Osservazioni di Legambiente Sardegna al progetto: **“Costruzione ed esercizio di un impianto di smaltimento controllato per rifiuti speciali non pericolosi (discarica), della volumetria netta di m³ 323.164, ubicato in località “Su Giri de sa Murta” nel comune di San Giovanni Suergiu (SU). Proponente: Ekosarda. S.r.l. Procedimento per il rilascio del Provvedimento ambientale unico regionale (P.A.U.R.). L.R. n. 2/2021 e Delib.G.R. n. 11/75 del 2021”**

Figura 3 – Sezione dell'opera secondo il progetto del proponente (T.12)

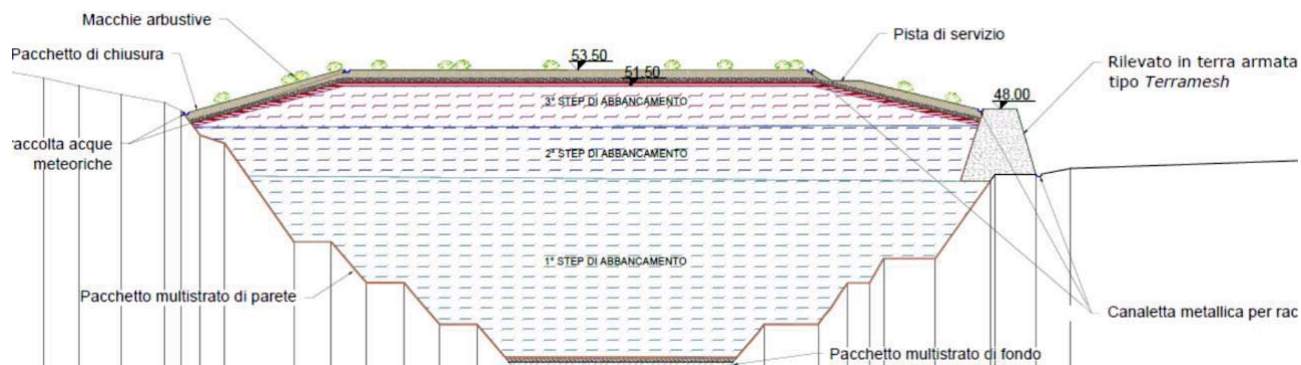
- i. la discarica proposta prevede una precisa conformazione geometrica a piramide tronca, con copertura, impermeabilizzazione, e opere di drenaggio. Inoltre, su un lato, sarebbe presente un rilevato in terra armata di contenimento (vedi Figura 3). Si tratta dunque di forme che non hanno nulla di naturale, né riprendono la precedente morfologia, ma hanno la precisa conformazione geometrica tipica delle opere antropiche. Non si tratterebbe quindi in nessuna misura di ripristino morfologico, ma di un diverso tipo di antropizzazione del territorio: da cava a discarica. Il fatto che non si tratti, nei fatti, di ripristino della morfologia pregressa è evidenziato anche dalle volumetrie: a fronte di un'**autorizzazione all'estrazione dei 250.000 m³**, il proponente prevede **una vasca da 323.000 m³, ben 73.000 in più del volume originario**. E infatti, solo una quota parte del volume sarebbe in vasca, mentre ben **142.000 m³ sarebbero in elevazione** rispetto al piano campagna. Questi fatti oggettivi non sono modificati dalle integrazioni presentate nelle successive fasi del procedimento.

Figura 5 – La vasca potrebbe diventare uno specchio d'acqua fonte di biodiversità

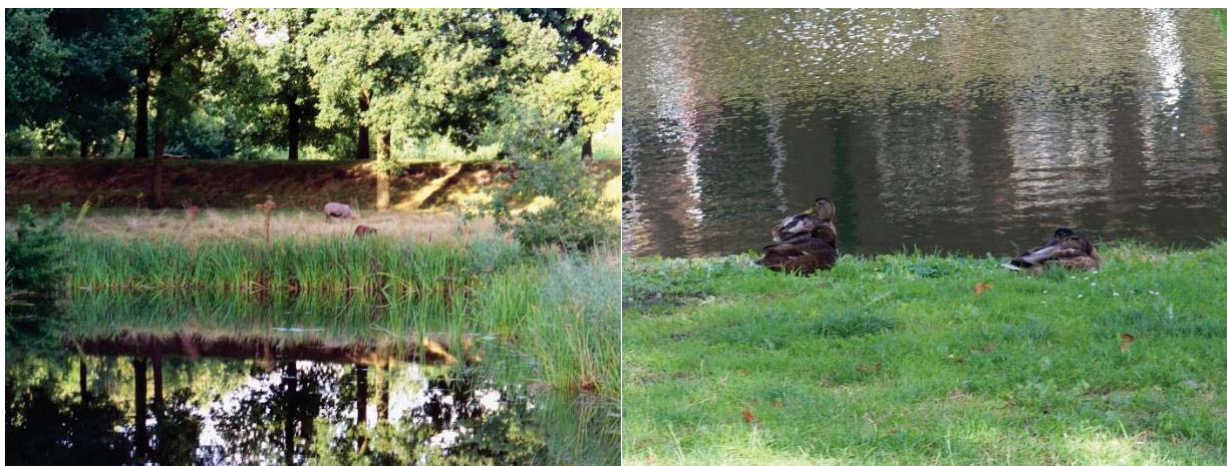
Per tutti questi motivi si ritiene che il progetto debba essere rigettato e che gli impegni derivanti dalla concessione debbano essere rispettati appieno attuando le operazioni di ripristino e restituendo l'area alle dinamiche naturali anche, ad esempio, naturalizzando lo specchio d'acqua causato dalla vasca di cava, in modo da far diventare il sito una risorsa per la biodiversità (avifauna, insetti impollinatori, ecc.), che diventerà sempre più preziosa alla luce dei cambiamenti climatici.
